INFORME DE HITO DE CONTROL N° 016-2026-OCI/0444-SCC

PROYECTO: "CREACIÓN DE LA LÍNEA DE CONDUCCIÓN DEL SISTEMA HIDRÁULICO PARA RIEGO AGRÍCOLA EN EL CENTRO POBLADO DE PACHAS, DISTRITO DE CHOJATA, PROVINCIA DE GENERAL SÁNCHEZ CERRO, DEPARTAMENTO DE MOQUEGUA, CUI N° 2463088"

HITO DE CONTROL N° 8: EJECUCIÓN DE LA OBRA AL MES DE SETIEMBRE DE 2026

Fotografía n.° 1:
Toma-Captación Condorani – vista general.

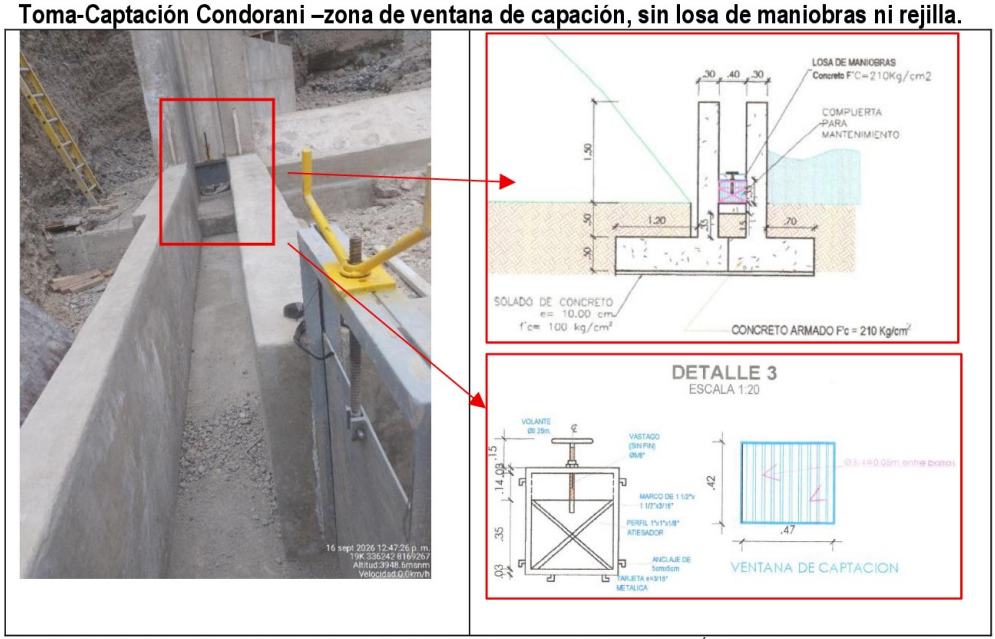
En el Tramo I, la documentación identifica la partida 01.02.01 – TOMA - CAPTACIÓN CONDORANI. En la propia documentación de la valorización, la columna "Observación", la propia Contratista consigna que la estructura se encuentra incompleta respecto de las *compuertas, rejilla, pintura y encausamiento final*; no obstante, registra como avance al 100%. Dichas observaciones son validadas en la visita de inspección realizada por la Comisión de Control el 16 de setiembre de 2025, conjuntamente con el gerente de Desarrollo Urbano y Rural, puesto que realmente reflejan que no se han ejecutado las partidas valorizadas, conforme se detalla en el cuadro siguiente y se evidencia con las tomas fotográficas n.°s 1, 2, 3, 4, 5 y 6:

N.°	Código	Partida	Avance consignado	Observaciones durante la visita de inspección por la Comisión de Control
	01.02.01	**CAPTACIÓN CONDORANI**		
1	01.02.01.04.01	ENCOFRADO Y DESENCOFRADO CARAVISTA	100 %	No se ha ejecutado la losa de maniobras
2	01.02.01.04.02	ACERO FY=4200KG/CM2	100 %	No se ha ejecutado la losa de maniobras
3	01.02.01.04.03	CONCRETO F'C=210 KG/CM2.	100 %	No se ha ejecutado la losa de maniobras
4	01.02.01.06.01	PINTURA LATEX EN EXTERIORES (DOS MANOS)	100 %	No se aprecia la aplicación de pintura en los elementos construidos
5	01.02.01.08.01	COMPUERTA METALICA CON MECANISMO DE IZAJE	100 %	La instalación de la compuerta está incompleta (faltan pasadores definitivos)
6	01.02.01.08.02	REJILLA METÁLICA	100 %	No se evidenció la instalación de la rejilla metálica en la ventana de captación.

Fotografía n.°13

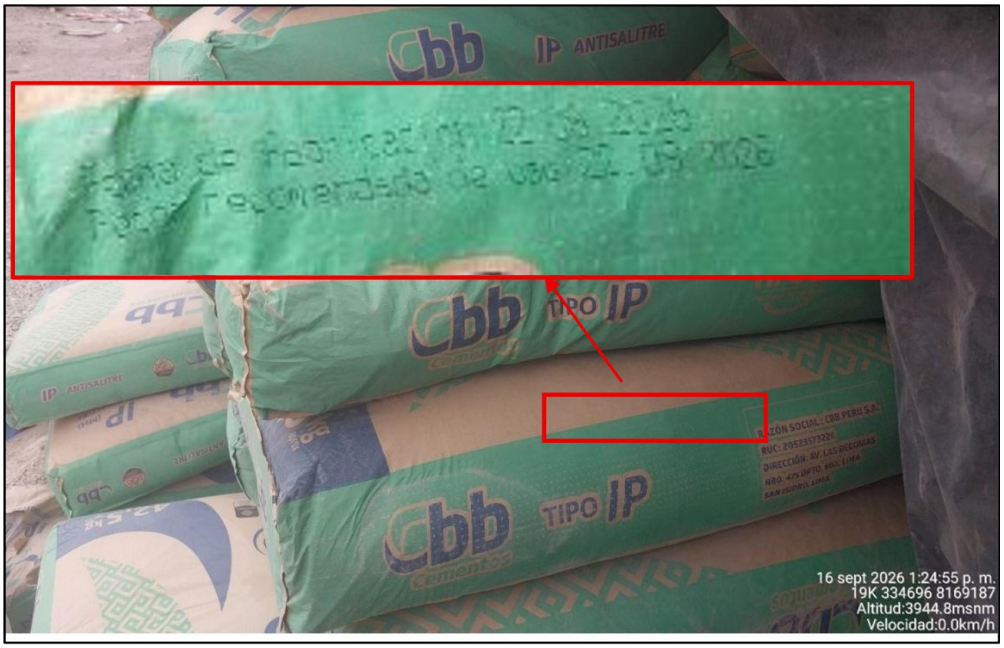
Si bien la estructura principal de la bocatoma se encuentra construida, no se evidenció la instalación de las compuertas, la ejecución de los revoques finales ni el pintado de la estructura. Asimismo, no se ha ejecutado el encauzamiento correspondiente, por lo que el agua continúa discurriendo por el lateral de la bocatoma.

Bocatoma Chosicani – Zona de campamento o guardianía, donde se observan compuertas por instalar, además de herramientas, equipos y materiales de construcción

Imagen n.°01
Hallazgos sobre obras complementarias de la línea de conducción del Tramo II (DN 355 mm)

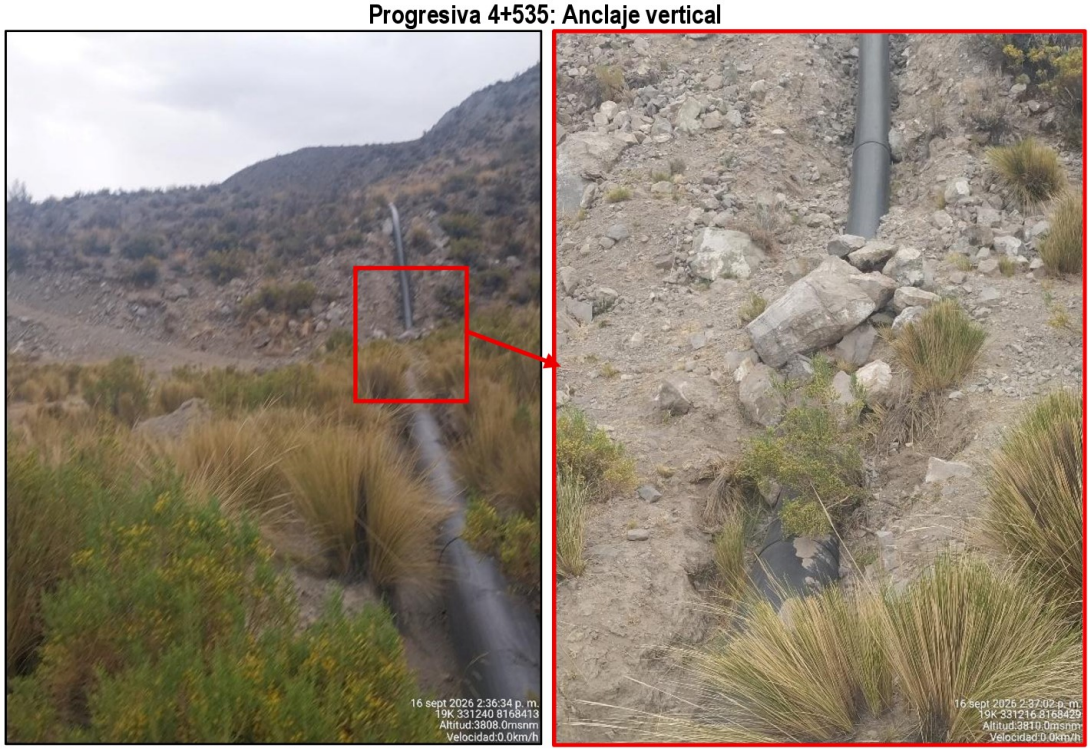
Durante la visita de control se inspeccionaron determinados sectores de la línea de conducción y se identificaron elementos consignados en la documentación de obra respecto de los cuales no se apreciaron, en las progresivas verificadas, las estructuras correspondientes. La inspección no constituyó un recorrido integral de toda la línea; por ello, los resultados se circunscriben a los sectores efectivamente inspeccionados, conforme se detalla en el cuadro siguiente y las fotografías n.° 15, 16, 17, 18, 19 y 20 e Imagen n.° 1 que lo evidencian:

N.°	Código	Partida[11]	Avance consignado	Progresiva Inspeccionada	Longitud / característica	Observación durante la visita de inspección
1	01.03.10	PASE AÉREO TIPO 05 CELOSÍA (10 UND) L=8.00m	100%	5+428 – 5+436	8.00 m	No se aprecia la obra correspondiente en el sector inspeccionado.
2	01.03.17	VÁLVULAS DE AIRE (48 UND)	50%	6+620	—	
3	01.03.18	CRUCES AÉREOS (05 UND) L=17m	50%	5+307 – 5+325	17.10 m	
4	01.03.19	CRUCES AÉREOS (02 UND) L=18m	50%	4+793 – 4+811	18.10 m	
5	01.03.20	CRUCES AÉREOS (04 UND) L=20m	50%	4+405 – 4+425	20.10 m	
6	01.03.29	CRUCES AÉREOS (01 UND) L=62m	50%	5+157 – 5+219	62.10 m	
7	01.03.31	CRUCES AÉREOS (01 UND) L=86m	100%	5+913 – 5+999	86.10 m
